建築住宅性能基準運用協議会 コンタクトポイント 宛

提案年月日	平成15年6月23日			
案件名	2000年6月制定・改正建築基準法の防火関連告示に関する意見			
提案者氏名等	提案者氏名	フリガナ	シヤダノホリジノ ニホケンチカガ ッカケンシブ ホウ サイケイカブ カイ/ホウカイ インカイ/ケンチケイカイインカイ アンゼンケイカシヨウインカイ	
		氏名	社団法人 日本建築学会近畿支部防災計画部会 / 防火委員会 / 建築計画委員会安全計画小委員会	
	提案者連絡先	住所	〒611-0011 宇治市五ヶ庄 京都大学防災研究所巨大災害研究センター 担当：田中哮義	
		電話	0774-38-4285	FAX 0774-31-8294
		E-Mail	takey@drs.dpri.kyoto-u.ac.jp	
	提案者所属	名称	日本建築学会近畿支部	
		住所	〒611-0011	
		電話	06-6443-0538	FAX 06-6443-3144
		E-Mail	aij-kinki@mri.biglobe.ne.jp	
	関連法規等	法律名称	建築基準法	
関係条文・告示等		建設省告示 平12第1441,1442,1437,1433号、 昭45第1833号		
提案内容				
<p>2000年6月の建築基準法改正に伴い、新たに避難や煙制御、耐火構造に関する告示が制定・改正されてから2年余の期間が過ぎました。この間、これら新告示を適用した建築設計も多々見られるようになりましたが、実際適用してみると、告示中の表記が不明快であったり、安全上不適切な設計が許容されてしまう場合も見られる、などの疑問点や問題点が明らかになって参りました。</p> <p>当学会の近畿支部防災計画部会、防火委員会、建築計画委員会・安全計画小委員会では、避難安全検証法および耐火性能検証法等について学習しながらこれら問題点について検討を重ねて参りました。まだ全ての検討が完了した訳ではありませんが、現在までの検討結果をこの度前記告示に関する意見として別紙のようにまとめました。告示等の改善作業等に対する当学会からの意見として参考にして頂ければ幸いです。</p>				
提案に係わる技術的根拠の主旨

## 意見一覧

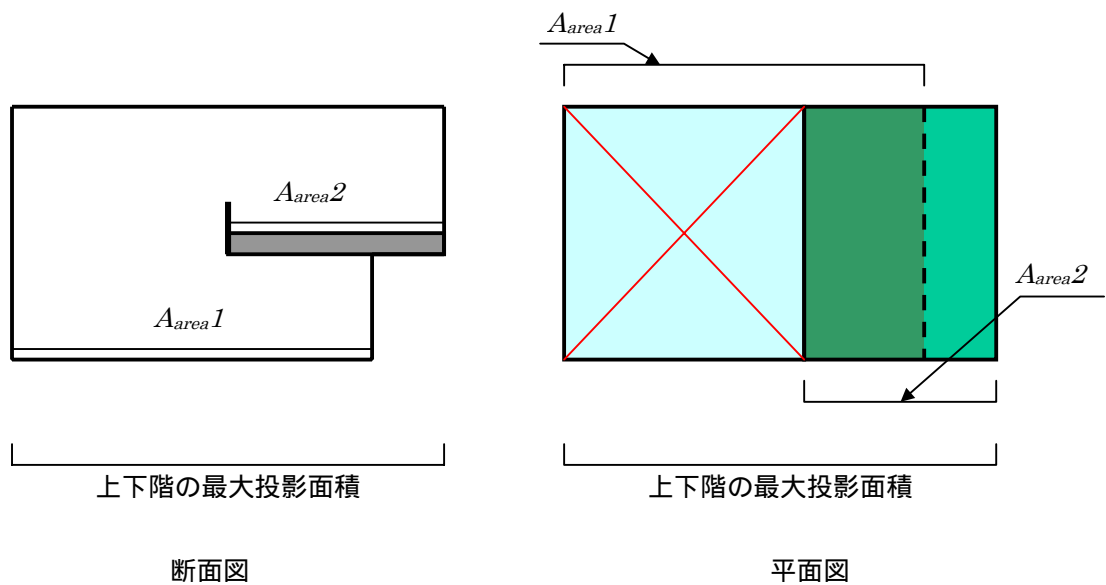
1	居室計算において、 $t_{start}$ の根拠となる $A_{area}$ の算定方法が不明確な部分がある。
---	--

下図のように、吹抜けで構成された2層に渡る居室の場合、設計時に  $A_{area}$  の算定方法がわからず計算できない。

と考えられるだろうか。しかし、上階は下階の平面の中に入り込む形状と常になるわけではなく、はみ出している場合もありうる。

そこで、一番安全側をとって、上下階の最大投影面積を  $t_{start}$  の根拠となる  $A_{area}$  と考えられないだろうか。

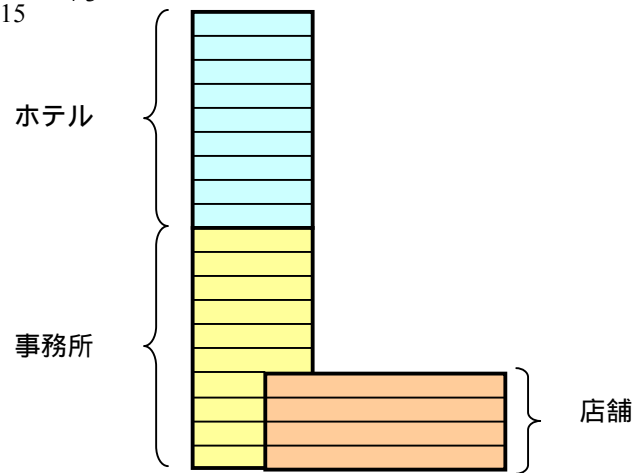
2 全館避難計算において、複数用途が混在している場合の $t_{start}$ の決定方法について明らかにして欲しい。

下図の例のような複合用途建物で、全館避難安全検証法を用いる場合の避難開始時間の算定は、

と用途ごとに違い、どちらの算定式を用いればよいのか明確でない。

が考えられるが、どちらの方法をとっても、根拠がはっきりとしない。

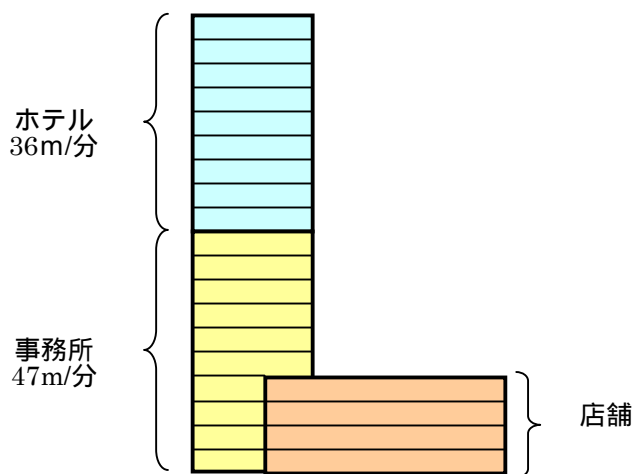
3 複数用途が混在している場合の階段歩行速度の決定方法について明らかにしてほしい。

右図の例のような複合用途建物において、直通階段を上部のホテル部分と下部の事務所部分で共有している場合、階段内の歩行速度はホテル用途部分(36m/分 下り)・事務所部分(47m/分 下り)と違うため、どの数値を採用すべきか明確ではない。決定方法について明らかにしてほしい。

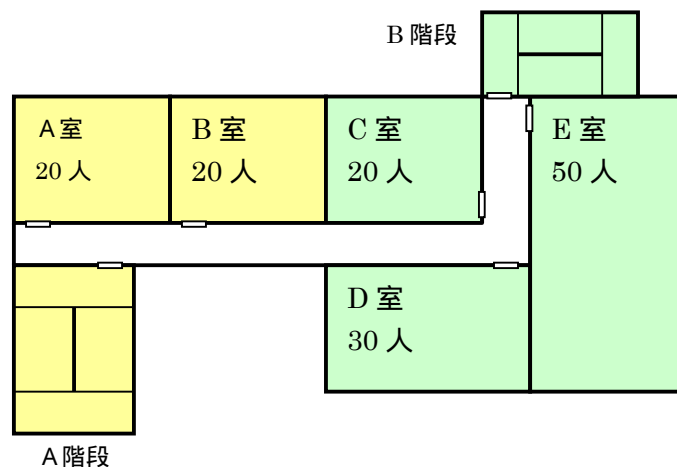
6 階避難計算において、すべての階段に均等避難配分されるかのような $A_{load}$ の算定の考え方を是正すべきである。

下図の例のように各居室から直通階段が均等に配置されていない計画の場合、各階段が負担する避難者数の割合は必ずしも均等にはならず、また、階段手前の経路上のネックや、階段ごとに滞留が考慮されないため、計画によっては甘い結果になる場合がある。

階段幅が確保されたA階段は、出口に近いA室・B室の40人が避難に利用し、階段幅の小さいB階段は、出口に近いC室・D室・E室の100人が避難に利用される可能性が高い。この場合、A階段では滞留が起こらず階段扉の有効流動係数は大きく、B階段では、滞留が起こり階段扉の有効流動係数は小さくなり、扉通過時間は大きくなる。

しかし、告示の算定方法に従うと、階段の避難性能に応じて一様に避難することになっているので、C室・D室・E室の避難者がわざわざ遠い位置にあるA階段を利用することになってしまうばかりか、平均して避難した結果、扉通過時間が小さく算定される。

よって、階段ごとに負担者人数を考慮した $A_{load}$ の算定の考え方をとり、扉通過時間を算定すべきである。

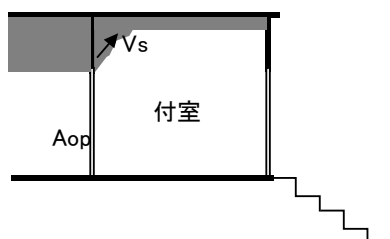
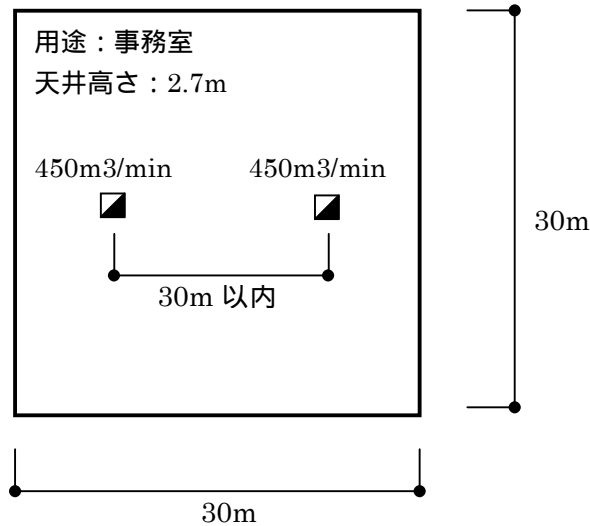
7	特定防火設備設置時の漏煙量の算定方法 $0.2A_{op}$ (もしくは $2A_{op}$ ) は適当でないと思われる。
---	---

火災室からの煙の漏れ量の算定で、二号防火設備である場合には漏煙量が  $0.2A_{op}$  ( $m^3/分$ )、一号防火設備である場合には  $2A_{op}$  ( $m^3/分$ ) となっているが、これはどちらも扉が閉鎖された状態の想定値と考えられる。避難時間との比較を行う検証において、避難経路上の防火設備が全て閉まっていると想定することは不合理である。

しかし、ルート A の仕様規定では必要排煙量を  $240 m^3/分 (= 4 m^3/秒)$  と定めており、ルート B の必要排煙量をこれと比較すると (イ) では  $1/600$ 、(ロ) では  $1/60$  と大変小さい値になる。その少ない煙侵入量を排出するために少しの排煙量を計画すれば、長時間の安全が確保できると評価されてしまうことから、付室の安全性は以前の法規レベルよりも低くなったと言わざるを得ず、基準の連続性の観点からも問題が多いと考えられる。

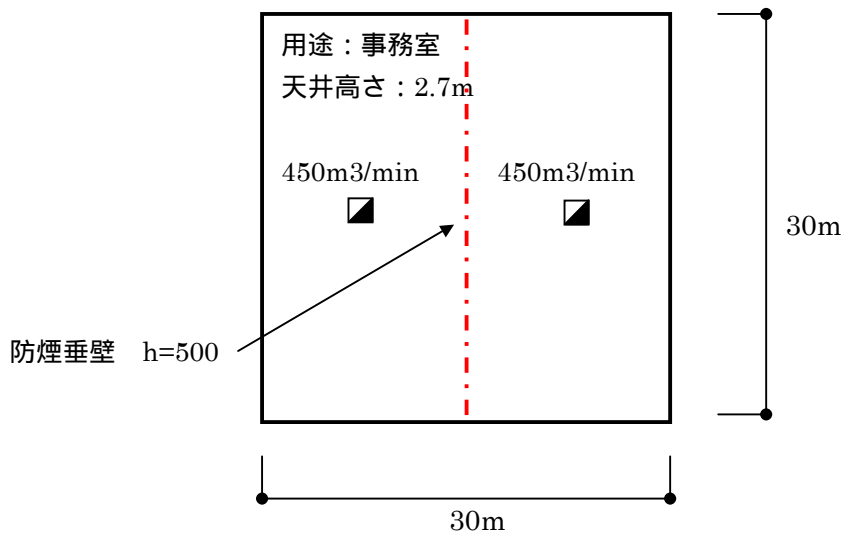
8 機械排煙で防煙垂壁を設置すると、煙降下時間が短くなるのは矛盾と考えられる。

下図のような室を想定し、煙降下時間を算定すると、下記のようになる。

すなわち、煙降下時間は防煙区画を行った計画の方が小さく算定される。これは、防煙区画を行うことによって、2ヶ所ある機械排煙口が区画毎に別々に計算されるようになるが、区画を行うことによる A\* (排煙効果係数) の増加が、排煙口の性能減より小さいためである。防煙区画を増やしてより安全な設計を行うとするとより厳しい評価がされてしまう。見直しが必要ではないか。

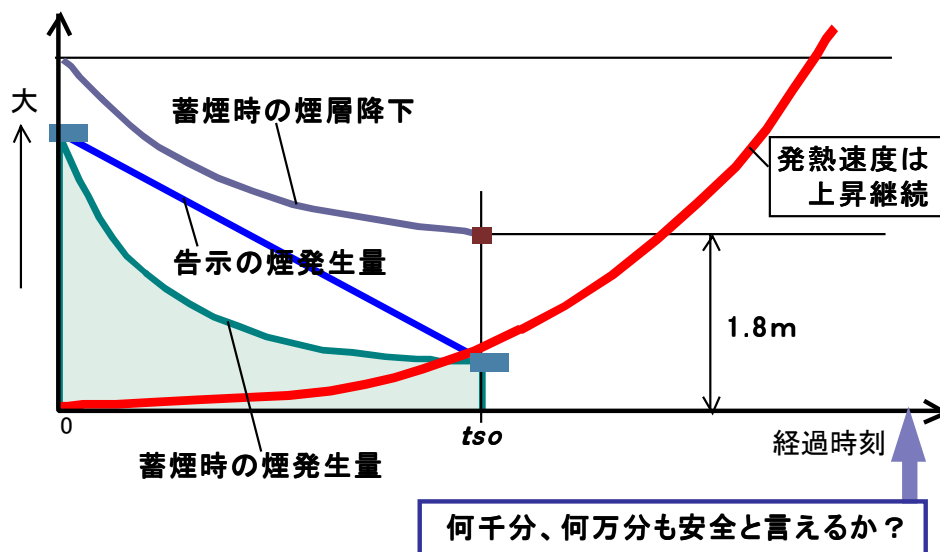
避難終了後も発熱速度は上昇継続するにも係わらず、居室排煙時の煙降下時間が膨大な数値となるのを許容しているのは矛盾である。

は、当該室の蓄煙可能容積を、煙発生量から有効排煙量を差し引いた値で除し煙降下時間を求める方法となっているが、有効排煙量が煙発生量を上回る場合上式の分母の値がマイナスとなるため、これを避けるため 0.01 という値を用いる仕組みとなっている。しかしこの算定方法だと、付室等の避難経路だけでなく居室においても、煙降下時間が何万分もの膨大な数値が算定されるケースが生じてしまう。

しかし一方、発熱速度は、スプリンクラーなどによる鎮火を想定しない限り実際には上昇を継続するのであるから、何万分もの避難安全が確保されていると評価するのは適切でない。

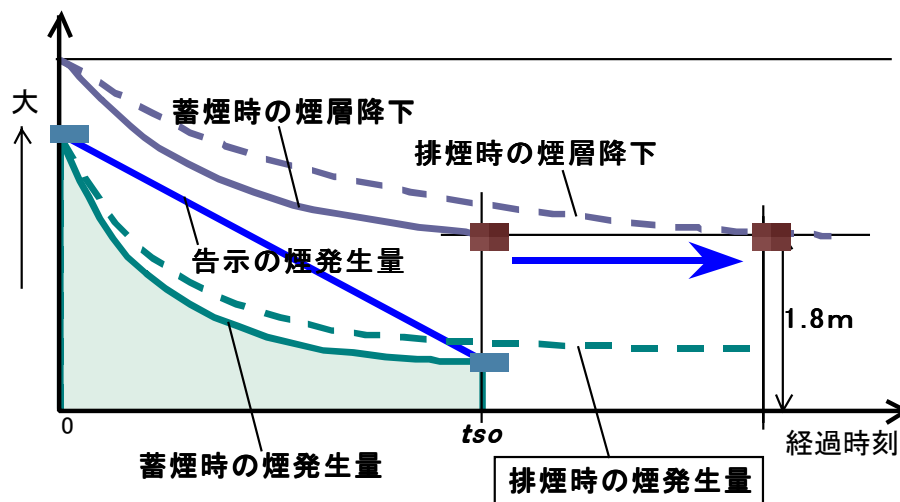
10 居室排煙時の煙発生量を、蓄煙時の煙発生量で決定するのは合理的でない。

は、蓄煙時に煙が 1.8m まで降下する時間（仮に  $t_{so}$  とおく）を基にして煙発生量を簡易に算出したものである。しかし、排煙を行う場合の煙降下時間は  $t_{so}$  よりも長く、煙降下が緩慢になるため単位時間あたりの煙発生量は増加すると考えられる。したがって、蓄煙時の煙発生量を基に排煙時の煙発生量を決定するのは合理的とは言えない。

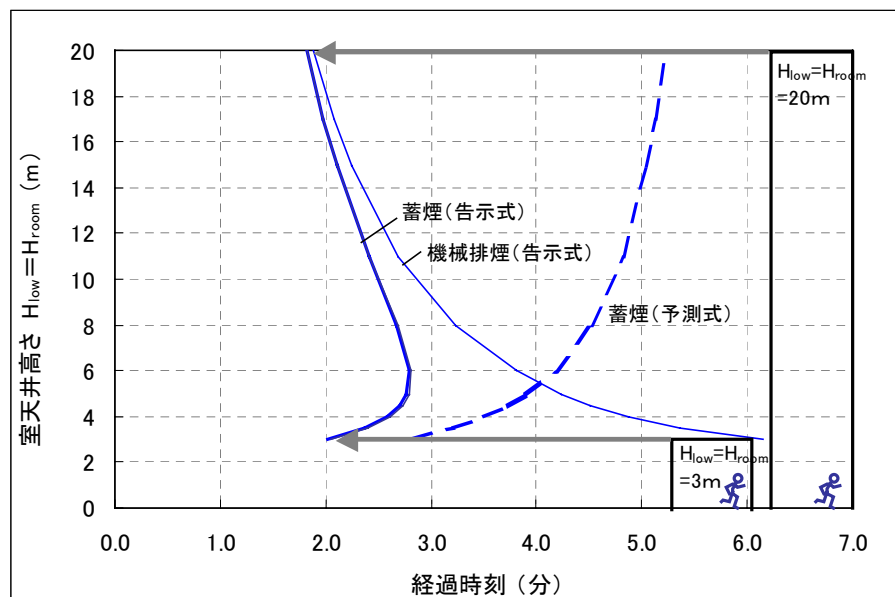
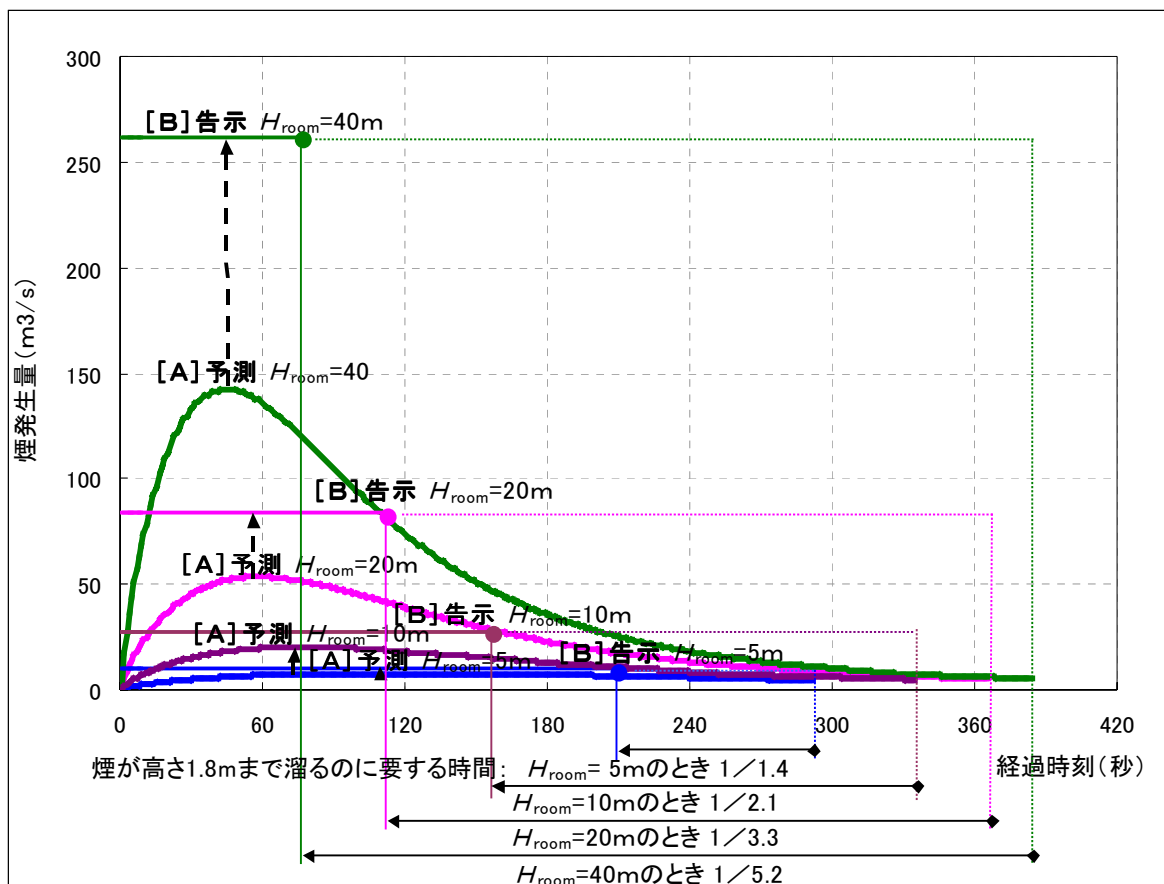
11 天井高さが高いほど煙降下時間が短くなるのは事実と矛盾している。

予測式による結果は天井高さが高いほど煙降下時間が長いという常識にそった予測結果であるのに対し、告示式では天井高さが高くなると煙降下時間が短くなっており理解しにくい結果となっている。

上記スタディのどの天井高さにおいても、告示式による単位時間当りの煙発生量はかなり大きめに算定され、高さ 1.8m まで煙が溜るのに要する時間 (煙降下時間) は実際よりもかなり短くなる。特に天井が高くなるとその差は大きくなり、 $H_{room} = 40\text{m}$  では単位時間当りの煙発生量がかなり多いため煙降下時間は実際の約 5 分の 1 になってしまうことが分かる。

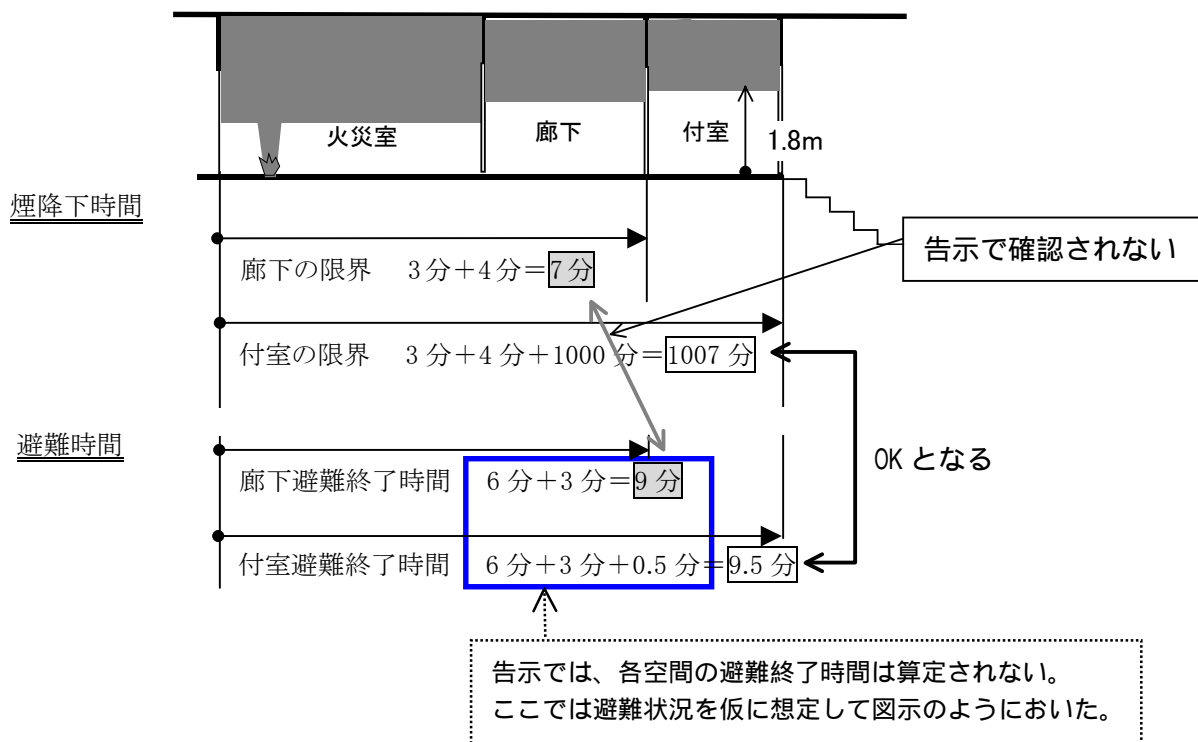
12	煙降下時間 $t_s$ を単純加算する計算方法は、経路途中の避難安全性を考慮したものに是正すべきである。
----	--

施行令 129 条の 2 の 2 では、経路途中の各々の室の安全性を確認することとなっている。告示第 1441 号（ルート B）の階避難安全検証では、階段へ流入完了する階避難時間と各避難経路上の煙降下時間を合算して求める階煙降下時間を単純比較するようになっている。

例えば次の例のような場合、避難経路途中の段階で「避難時間 > 煙降下時間」となっているが、階避難終了段階では「避難時間 < 煙降下時間」となっている。ルート B では階避難終了時の時間比較のみで安全判断を行うため、廊下における避難者の安全が確認されなくても階避難安全性が確認されたことになってしまう。

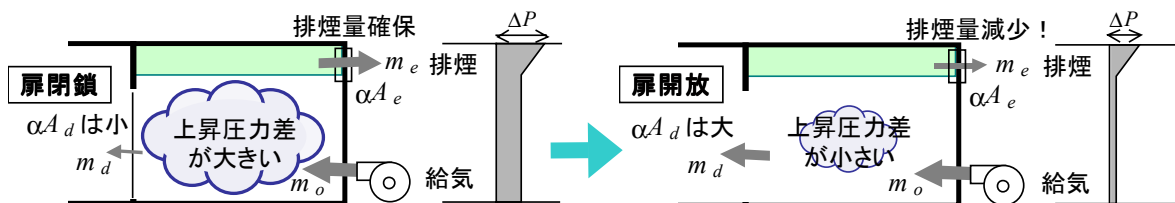
14	扉開放が予想される避難経路上の空間に第2種排煙方式を採用すべきでない。
----	-------------------------------------

第2種排煙は、扉が閉鎖されている状態では排煙口での圧力差が大きいので排煙量も十分確保されると考えられるが、扉が開放されると開いた扉から多くの漏れが生じるため圧力差は小さくなり、排煙口からの排煙量が減少する。従って扉開放の確率の高い室に第2種排煙を採用し少ない排煙量を設計した場合には、扉開放により告示の規定排煙量が確保できない危険性が予測される。

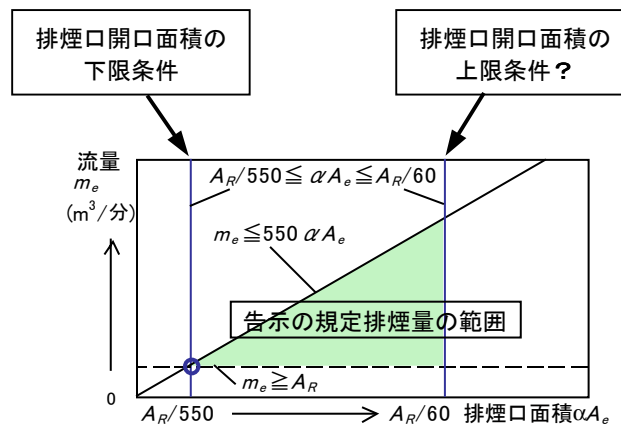
### 18 排煙口の開口面積について条件の上限を規定している理由が不明である。

があり、この排煙量規定から排煙口開口面積の下限条件  $A_R/550 \leq A_e$  は導き出されるが、上限条件  $A_e \leq A_R/60$  の設定根拠は明らかでない。(不必要と考えられる。)

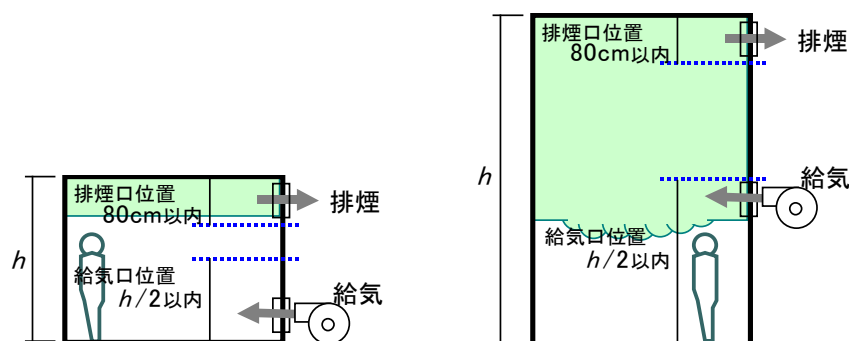
20	給気口の位置は、当該室の壁の床面からの高さが 1.8m 以下の部分に設けることとすべきである。
----	---

告示では、「給気口の位置は、当該室の壁の下部（床面からの高さが天井高さの 2 分の 1 未満の部分）に設けること」とある。しかしこの規定に従って、天井が高い室で天井高さの 1/2 の位置に給気口を設けた場合、避難が終了する以前に、煙層が給気口の位置まで降下し、給気によって煙層を乱してしまう恐れがある。

図 1 - 1 火災室温度(加熱温度)と告示式による鋼材温度 1  
(角型鋼管柱 300・300・6、 $\alpha=260$  の場合)

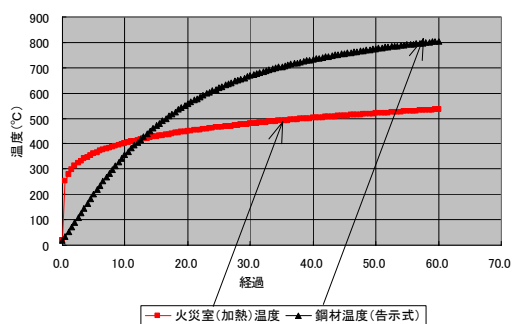
- 1) 火災温度上昇係数  $\alpha < \text{標準火災} (\alpha = 460)$  の場合: 火災温度より鋼材温度の方が高くなる(図 1-1)
- 2) 火災温度上昇係数  $\alpha > \text{標準火災} (\alpha = 460)$  の場合: 火災温度と較べて鋼材温度が異常に低く計算される(図 1-2)
